Dell™ PowerEdge™ 1900 Systems

Information Update

This document provides updated information for your system on the following topics:

Figure 1-1. Main System Setup Program Screen

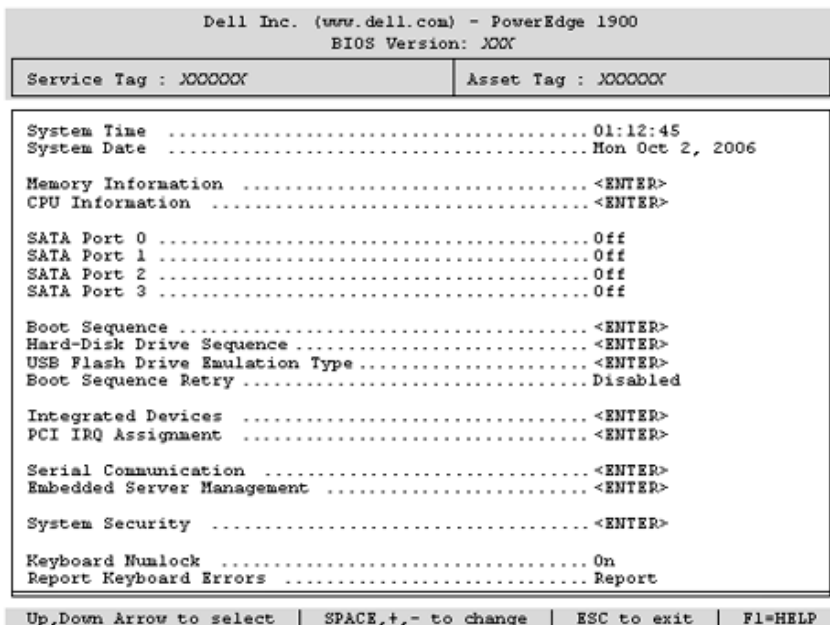
Figure 1-1 shows the updated main System Setup program screen. Table 1-3 lists a new option on the System Setup main screen.

Option	Description
Boot Sequence Retry (Disabled default)	Enables or disables the Boot Sequence Retry feature. When set to Enabled, the system re-attempts the boot sequence after a 30-second timeout if the previous boot attempt failed.

Figure 1-2. Six-hard-drive Configuration (SAS RAID Controller Daughter Card)

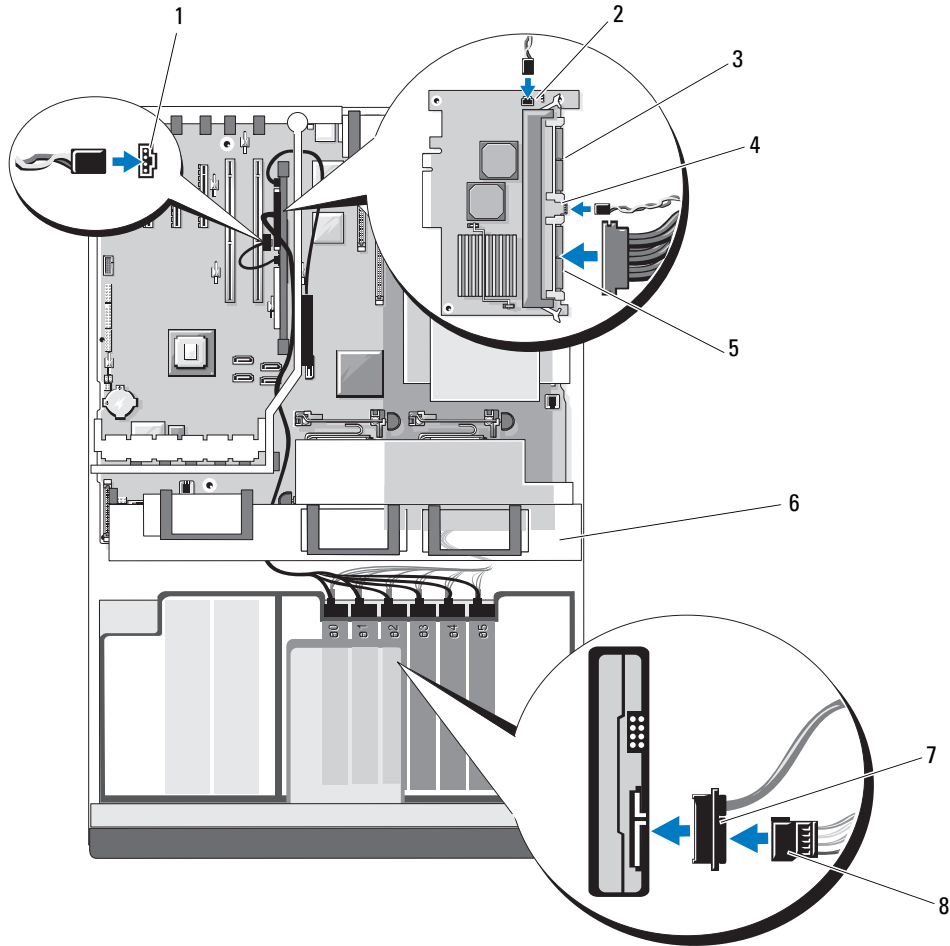
The optional SAS RAID controller allows for up to six hard drives in your system. When configuring your system with a SAS RAID controller, make sure that the signal cable for drives 0 to 3 is connected to the SAS_0 connector on the SAS RAID controller, and the cable for drives 4 and 5 is connected to the SAS_1 connector (see Figure 1-2).
